Dopravní a stavební komise RMČ Brno – Jundrov
Veslařská 67, 637 00 Brno

Zápis č. 3/2024 ze schůze Dopravní a stavební komise ze dne 15. 7. 2024

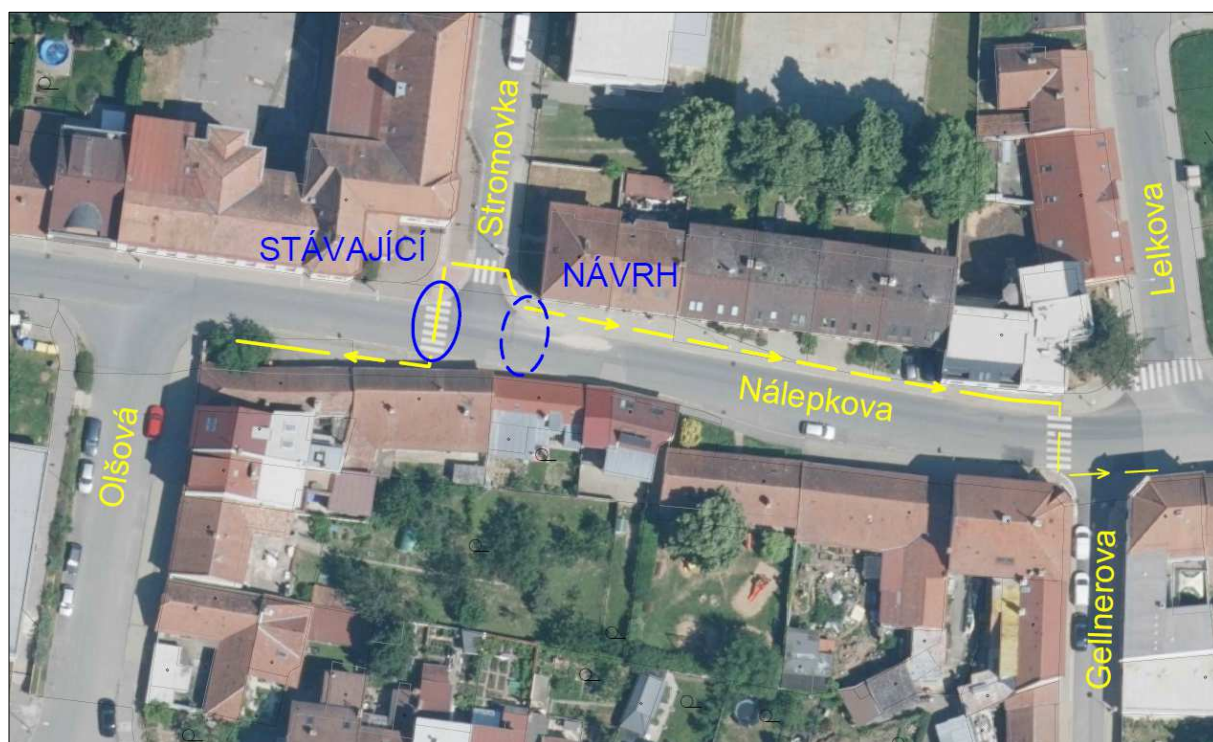
Stávající umístění přechodu pro chodce (viz obrázek) se jeví DSK jako vhodnější. Polohu přechodu chápeme v širších souvislostech:

- přispívá ke zklidnění dopravy i v opačném směru (tj. při jízdě z kopce dolů, kdy je naopak umístěn před křižovatkou),
- v kombinaci s dalším přechodem při ústí ulice Gellnerovy lépe vyhovuje příčným pěším trasám (v obrázku čárkovaně); posun přechodu Stromovka by vytvořil zbytečnou duplicitu v pěších trasách (pro překonání Nálepkovy směrem z kopce dolů je už k dispozici přechod Gellnerova).

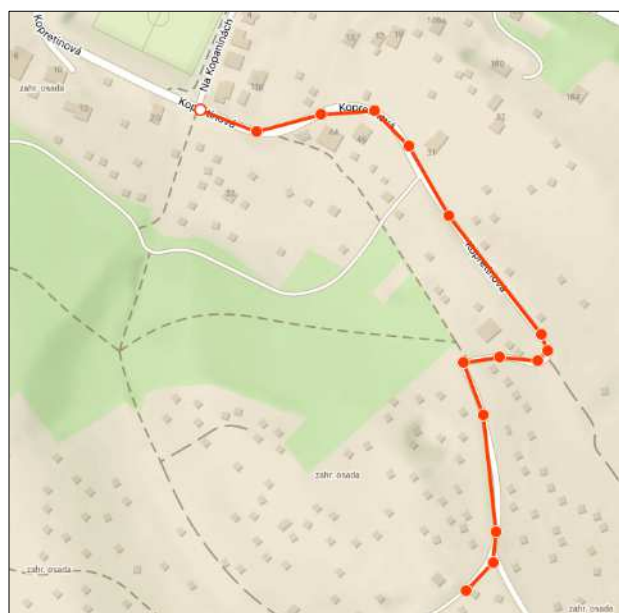
Přetrvává problém s vozovkou ulice Kopretinová, projednávaný na DSK již 26/2/2024.

DSK doporučuje zadat provedení havarijní opravy povrchu stávající komunikace (v úseku mezi ul. Na Kopaninách a rozdělením cest u křížku – viz obrázek; odstranění výtluků a výmolů).
